Artikel: Rapport des experts Rothpletz, Rohn et Buchi sur la formation des fissures dans la galerie sous pression de l'usine de Ritom des CFF (suite)
Autor: [s.n.]
DOI: <https://doi.org/10.5169/seals-36584>

Rapport

des experts Rothpletz, Rohn et Buchi

sur la formation des fissures dans la galerie sous pression de l'usine de Ritom des CFF

Fig. 5. — Sondage du piédroit à l'hectomètre 7,43.
Photographie prise par M. Büchi, le 21 juillet 1920.

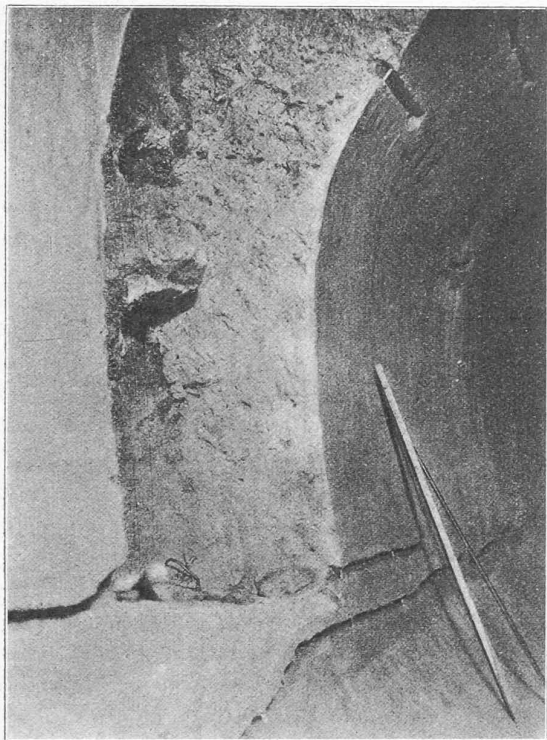
L'inspection de quelques sondages pratiquée, les uns à la demande de la direction des travaux et les autres à celle des experts, dans la partie inférieure de la voûte et dans les pieds-droits a démontré que le béton des pieds-droits adhérait relativement bien à la roche pour autant qu'on pouvait le constater à l'œil nu, ce qui s'explique du reste par la manière dont le travail a été accompli (fig. 5 et 6¹). En revanche, on n'a pu observer dans les parties ainsi démolies du pied-droit que de rares traces du ciment injecté dans la voûte.

Ces injections de ciment dans la voûte n'étaient, les experts en sont convaincus, pas suffisantes. Il aurait dû en être pratiqué non seulement dans le sommet de la voûte, mais encore dans les pieds-droits et dans le radier. Il n'était guère possible que le lait de ciment, alourdi de
